# 서울특별시 도시계획시설(도로,방수설비) 결정(변경)을 위한 의견청취안

- 이수과천 복합터널 민간투자사업 -

## 심 사 보 고

의안 번호	2472
----------	------

### < 과천대로-동작대로 간 지하도로 설계속도 및 표준단면도 >

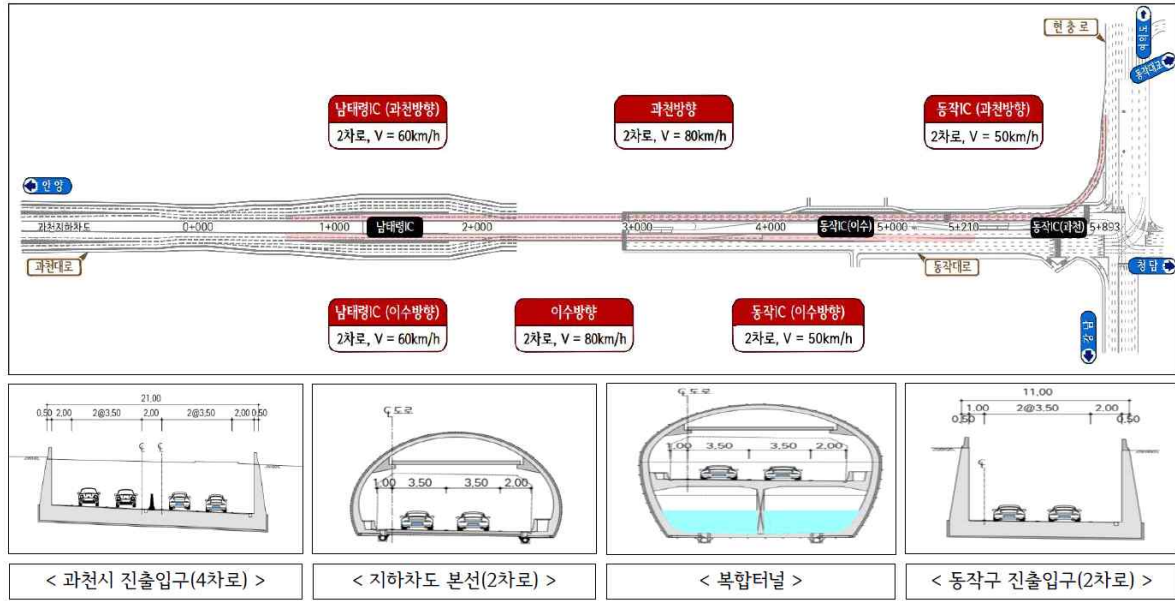
- 서울시 구간(대로3-A호선)에 해당하는 지하도로는 도시지역 주간선 도로로서 총연장 5.61km, 도로 폭원은 13.3m, 편도 2차로로 설계되었으며 설계속도는 시작·종점 접속부 50~60km/h, 본선은 80km/h로 계획되었음
- 「도시·군계획시설의 결정·구조 및 설치기준에 관한 규칙(이하, “도시계획시설규칙”)」 제9조제3호가목<sup>8)</sup>은 시·군내 주요지역을 연결하거나 시·군 상호간을 연결하여 대량 통과교통을 처리하는 도로로서 시·군의 골격을 형성하는 도로를 ‘주간선도로’로 규정하고 있음
- 이번에 신설하고자 하는 지하도로는 남북방향으로 과천시와 서울시의 주요 지역을 연결하고 대량의 통과교통을 처리하고 있음에 따라 주간선도로로 결정(변경)하는 것은 타당하다고 생각함
- 「도로의 구조·시설 기준에 관한 규칙(이하, “도로구조규칙”)」 제8조 제1호<sup>9)</sup>는 주간선도로의 설계속도를 지형 특성에 따라 60km/h에서

80km/h 이내로 하도록 규정하고 있고, 관련 법령에 따라 지하도로의 설계속도를 80km/h로 설계하였으므로 적정하다고 보여짐

< 동작IC 과천방향 유출입시설 상부 보도육교 계획도13) >

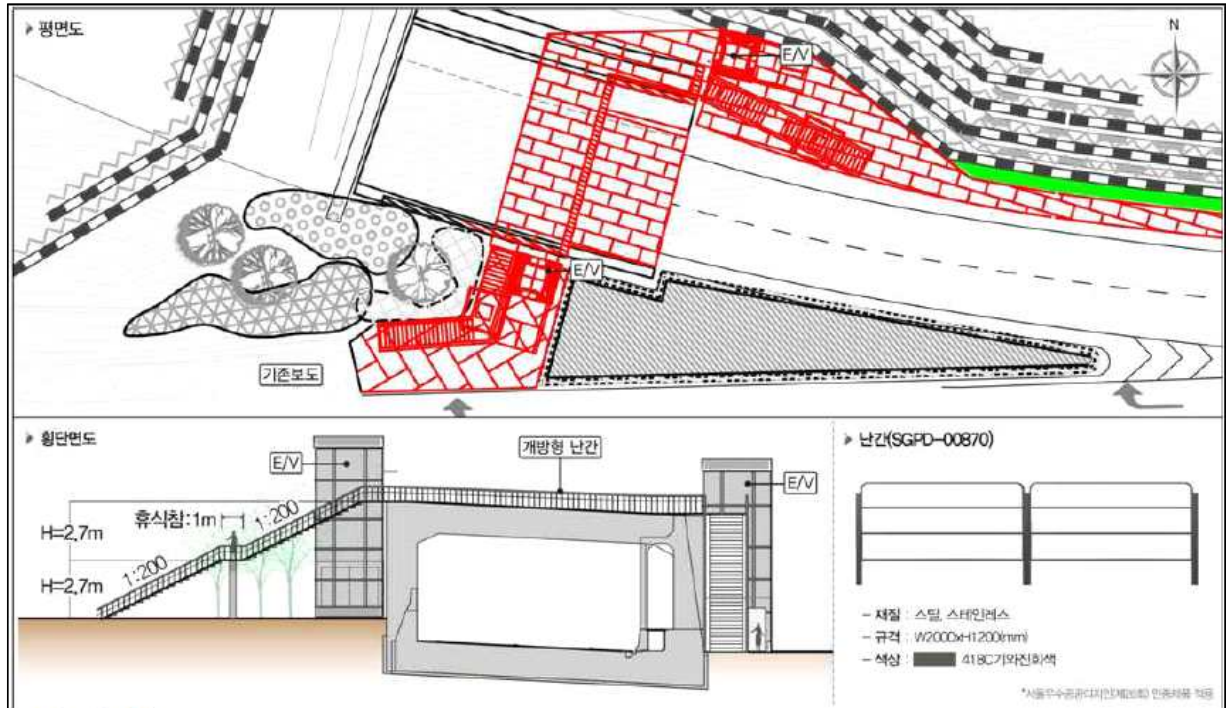
- 유출입시설 설치를 위해 산지 일부를 절토하는 것은 불가피하다고 판단되나 기존의 지형적 조건을 활용하여 산지 훼손 면적을 최소화할 필요가 있다고 하겠으며, 옹벽 설치 후 주변 녹지와와의 이질감을 최소화할 수 있도록 수목·식재 도입을 적극적으로 검토하여 쾌적한 보행환경 조성파 도시 경관 관리를 도모할 필요가 있다고 하겠음
- 사평대로는 반포동 이수교차로에서 서초동 교보타워사거리를 연결하는 총연장 3.8km, 왕복 8차선의 도로로서 2023년 기준 일일 통행량이 84,911대<sup>12)</sup>로 많은 것으로 확인되나, 유출입시설 상부에 보도육교 계획 시 시뮬레이션 결과를 보면 사평대로와 면하는 보도의 보행 안전을

위한 부속시설이 확인되지 않는바, 사평대로의 차량통행량 및 제한 속도 등을 신중히 고려하여 관련 안전대책을 마련하는 것이 요구된다고 하겠음

< 빗물배수터널 설치 단면도 >

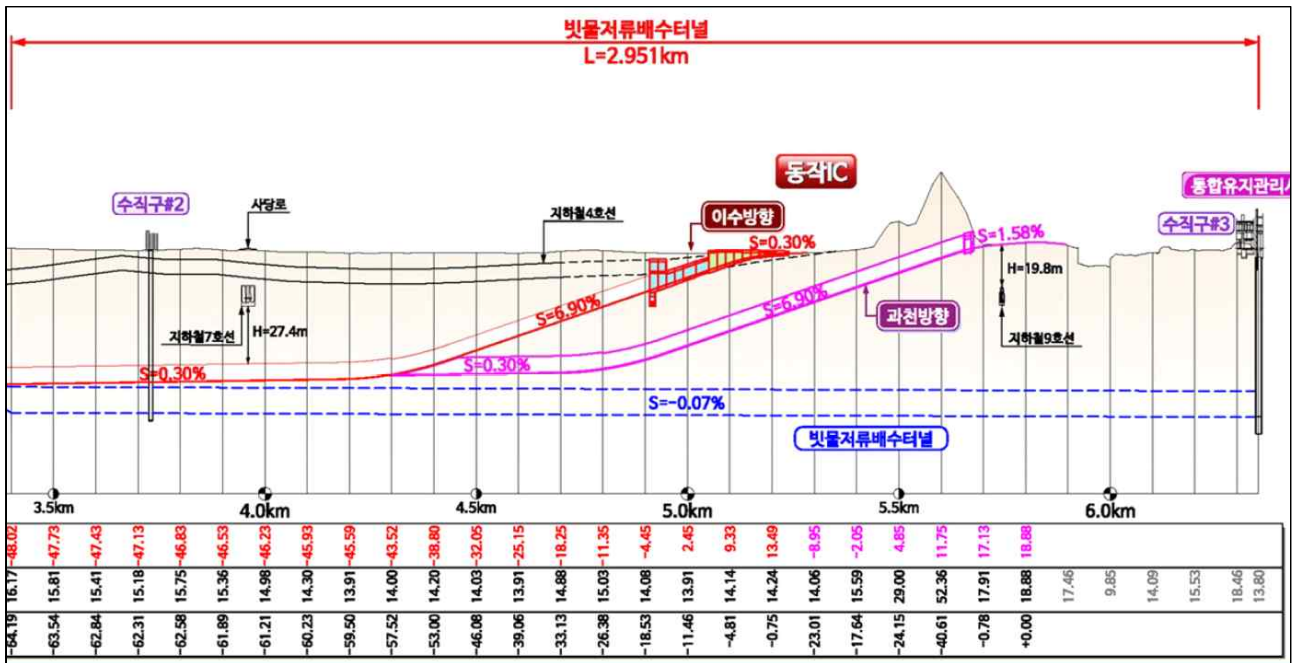
- 빗물배수터널(단면도에 '빗물저류배수터널'로 표기됨)은 지하 약 60m 이상의 깊은 심도에 설치되는 만큼 지상부의 지반 약화 및 침하는 물론 기존에 설치되어 있는 서울지하철 4호선 및 7호선 시설에 피해가 가지 않도록 철도시설물 안전성에 대한 검토를 철저히 할 필요가 있다고 하겠음

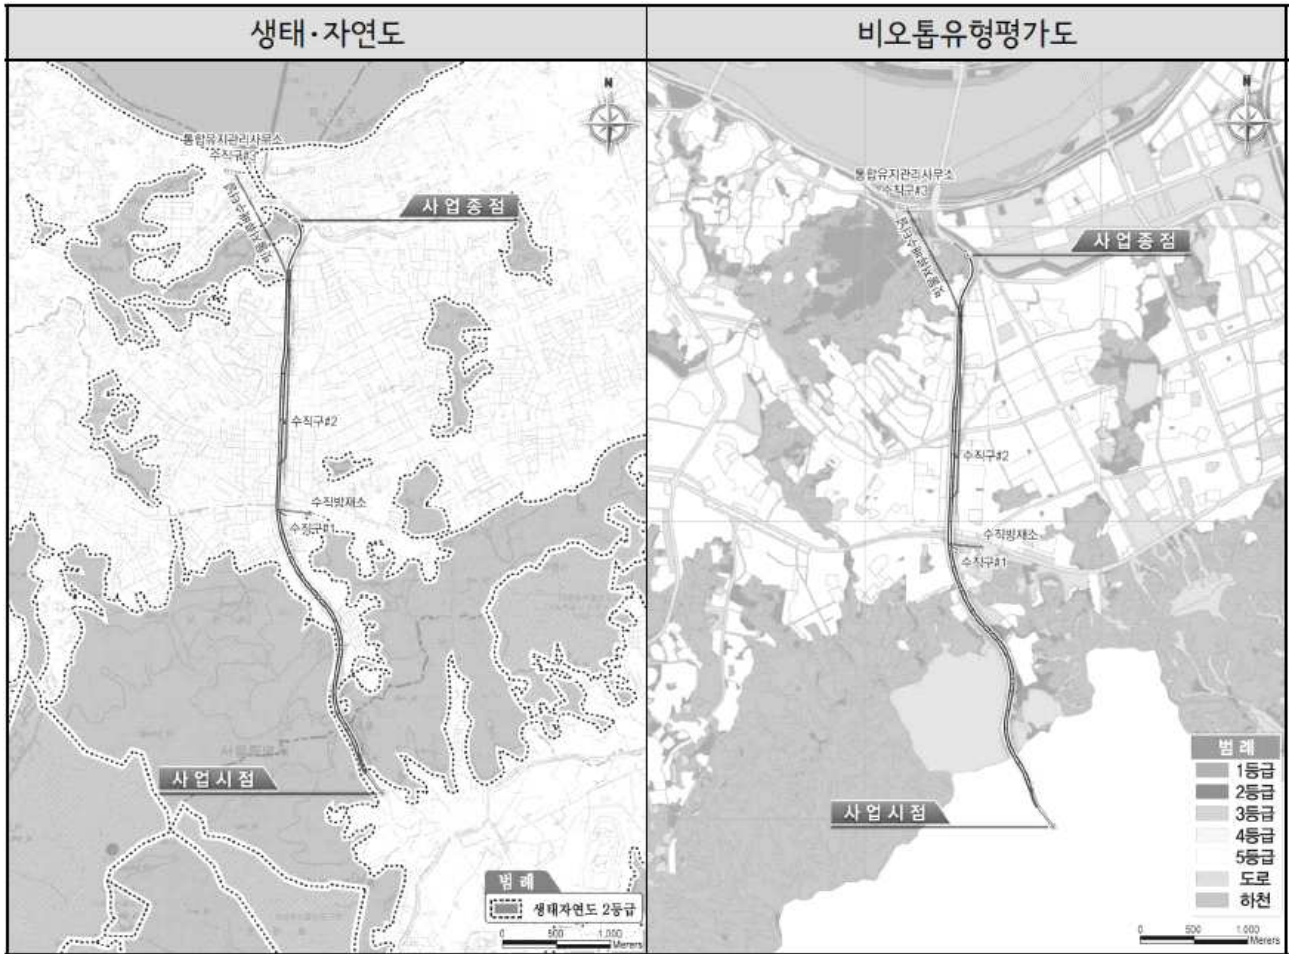
- 이번 「서울특별시 도시계획시설(도로, 방수설비) 결정(변경)을 위한 의견 청취안 - 이수과천 복합터널 민간투자사업-」은 지하도로 신설을 통해 동작대로와 과천대로의 상습적인 교통혼잡을 완화하고 빗물배수복합터널을 설치하여 상습 침수구역의 피해 저감을 도모하고자 하는 것임
- 이번 의견청취안의 주요 변경 사항은 ▲지하도로, ▲과천방향 유출입 시설(동작IC), ▲수직방재소 ▲빗물배수복합터널 등으로 정리할 수 있음
- 이번 의견청취안은 장·단거리 노선 분리를 통해 동작대로와 과천대로 일대의 교통 혼잡을 완화하기 위해 “지하도로”를 신설하고자 하는 것으로, 관련 법령에 따라 지하도로의 설계속도를 설계하고 수직방재소, 제연 및 환기시설 등 설치를 위한 관련 방재계획을 수립하였음을 감안할 때 타당한 계획이라고 생각함
- 이번 의견청취안은 지하도로 신설에 따라 현충로 이수교차로 인근에서 과천 방향으로 진입하는 “과천방향 유출입시설(동작IC)”을 신설하고자 하는 것으로, 그 필요성은 인정된다고 하겠으나 유출입 시설 설치 과정에서 일부 산지절토 및 옹벽 설치 등으로 인한 녹지 훼손은 최소화할 필요가 있다고 하겠으며, 유출입시설 상부의 보도 육교 계획 시 사평대로에 면하는 보도의 안전대책 마련이 요구된다고 하겠음
- 이번 의견청취안은 지하도로 신설에 따라 재난 등 발생 시 피난 대피로 역할과 화재 시 연기 배출 목적으로 “수직방재소”를 신설하고자 하는 것으로, 관련 법령에 따라 지하도로 내 안전대책 마련을 위해 수직방재소를 설치한 것은 타당하다고 볼 수 있으나, 이러한 환기 시설은 유사시 오염물질이 외부공간으로 배출되므로, 주변 지역에

미치는 악영향을 최소화할 수 있도록 관련 시설 등이 규격에 적합하게 설계되었는지 철저히 점검해야 할 것임. 또한, 수직방재소 인근에 위치한 학생실습 시설에 대해 학습권 보장을 위한 사전협의 및 대안을 마련해야 할 것으로 보임
